改善箇所説明図

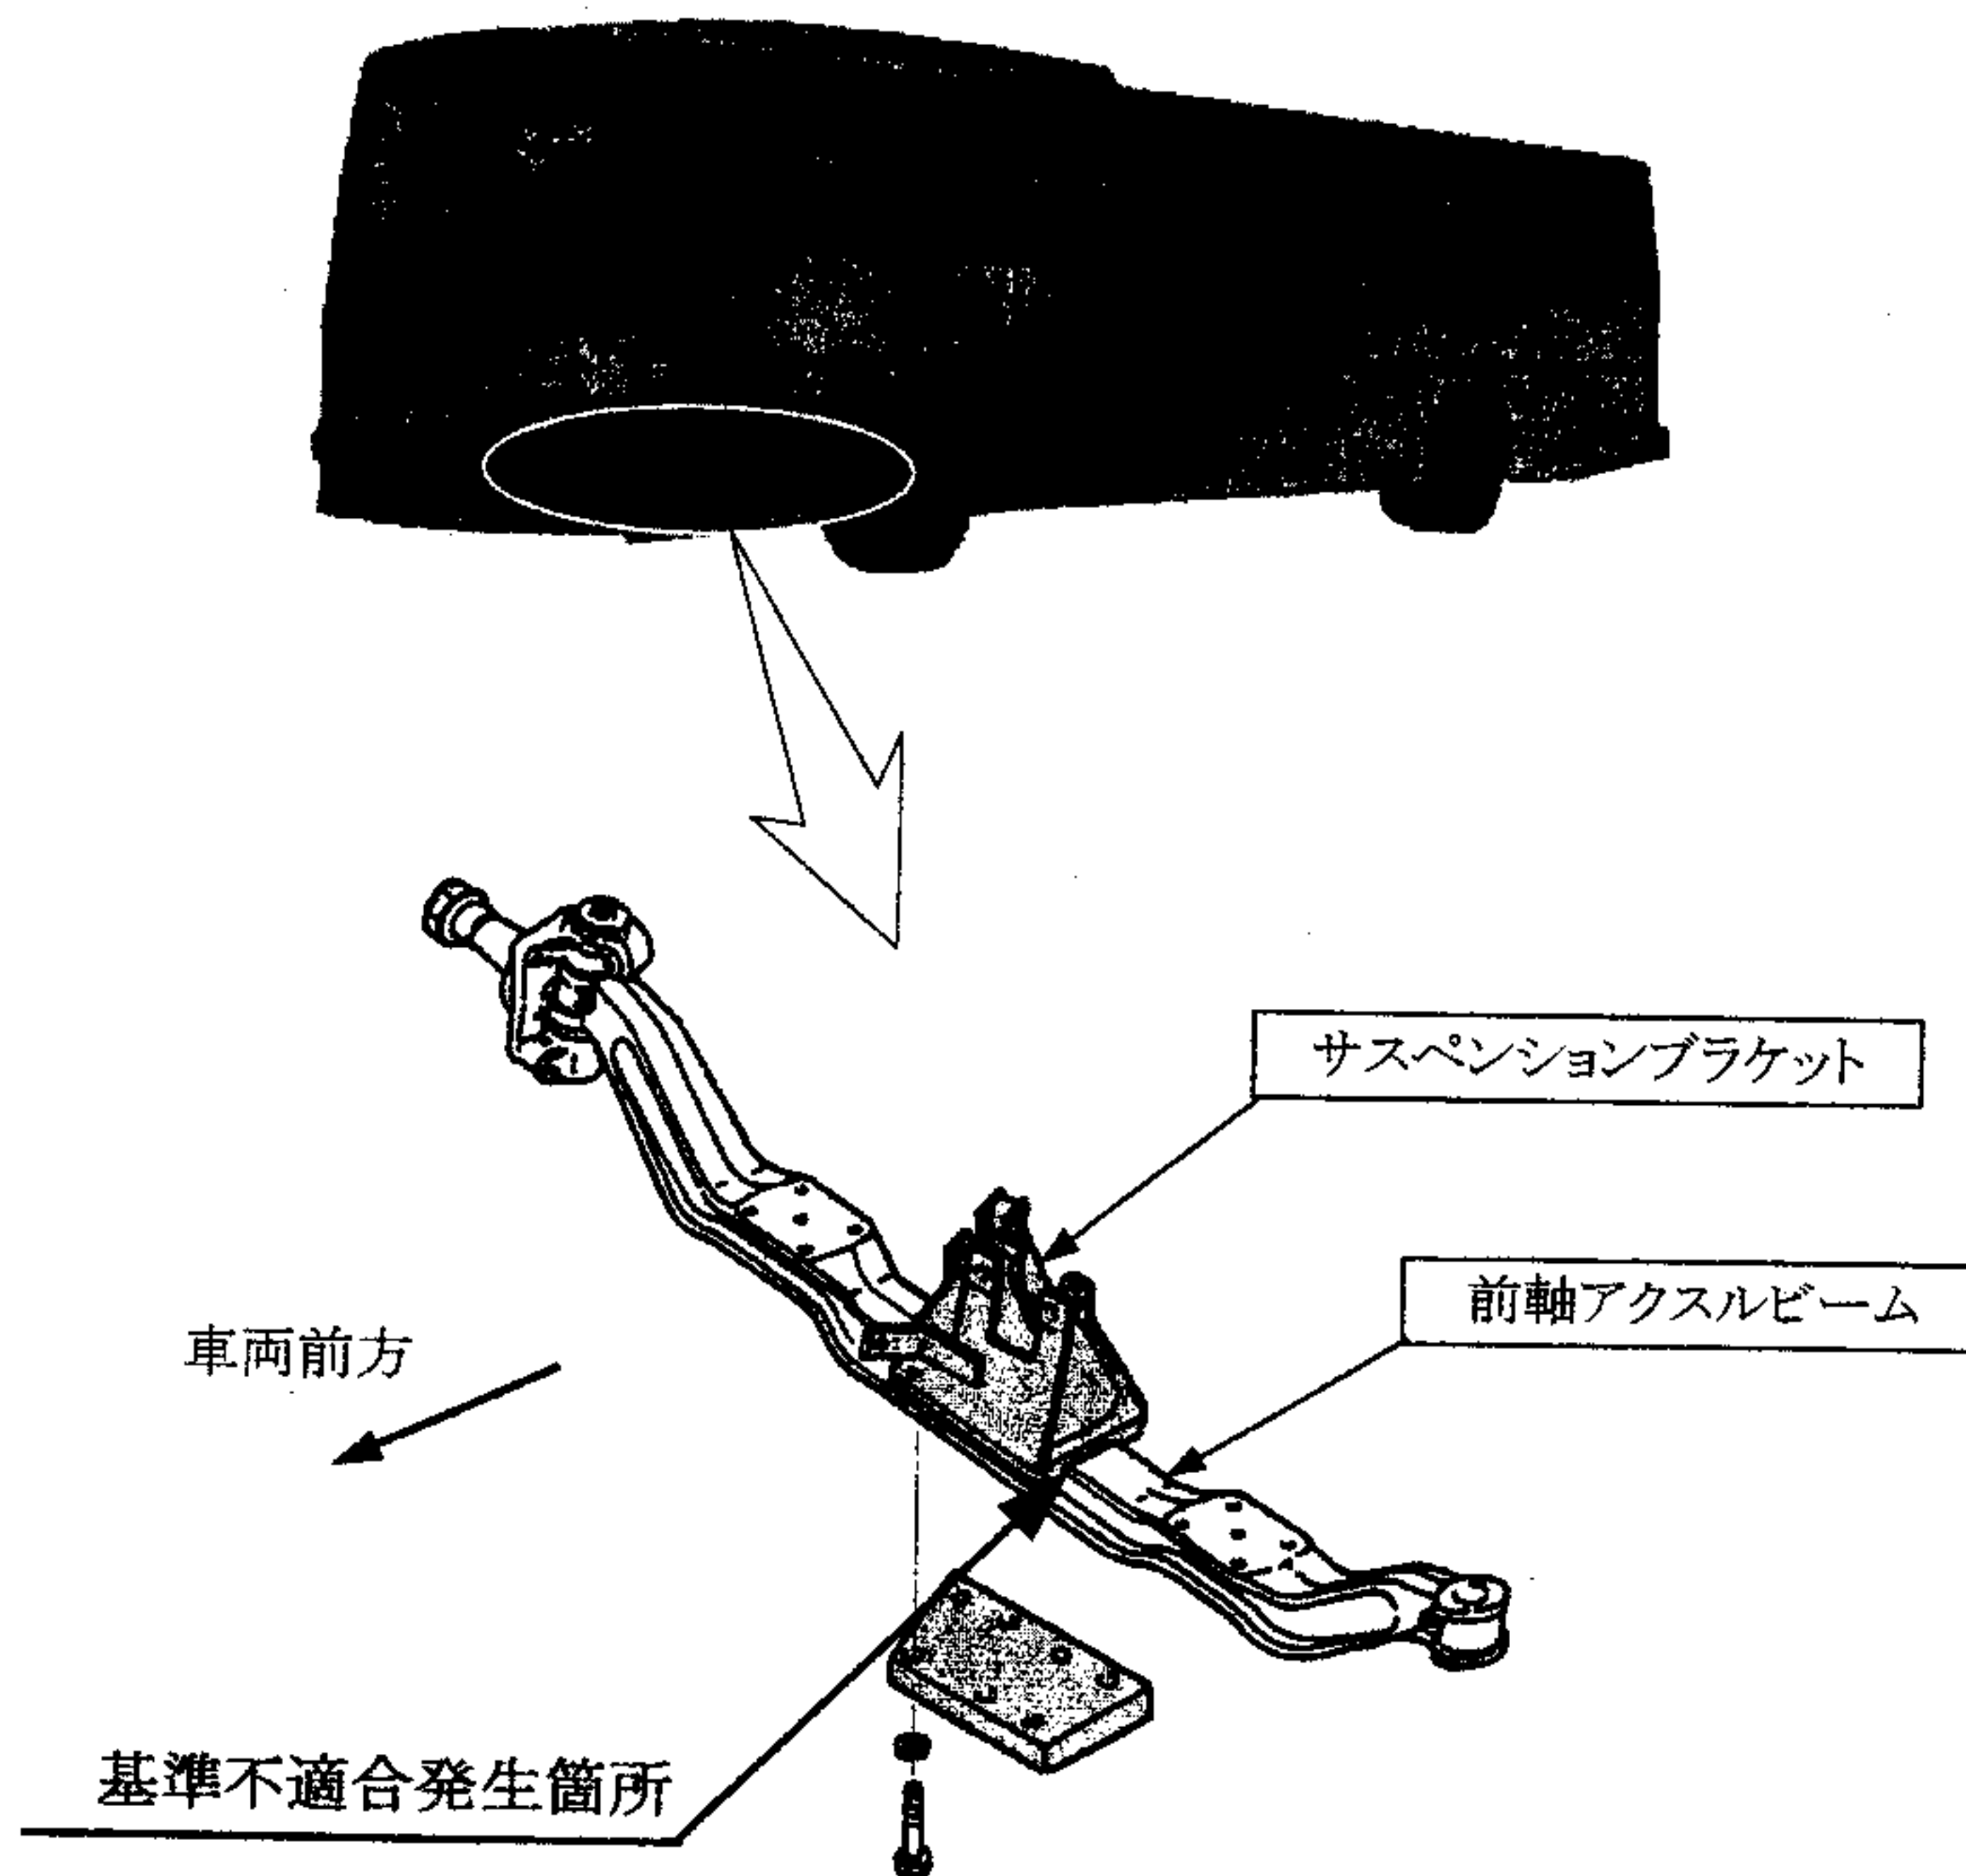
前軸アクスルビームとサスペンションブラケットの組合せが不適切なため、段差のある路面を通過する時等に、当該アクスルビームのサスペンションブラケット取付け面端部に高い応力が発生することがある。そのため、そのまま使用を続けると、当該アクスルビームに亀裂が発生し、最悪の場合、走行安定性が損なわれるおそれがある。

全車両、前軸アクスルビーム及びサスペンションブラケットを適切な組み合わせの新品と交換する。
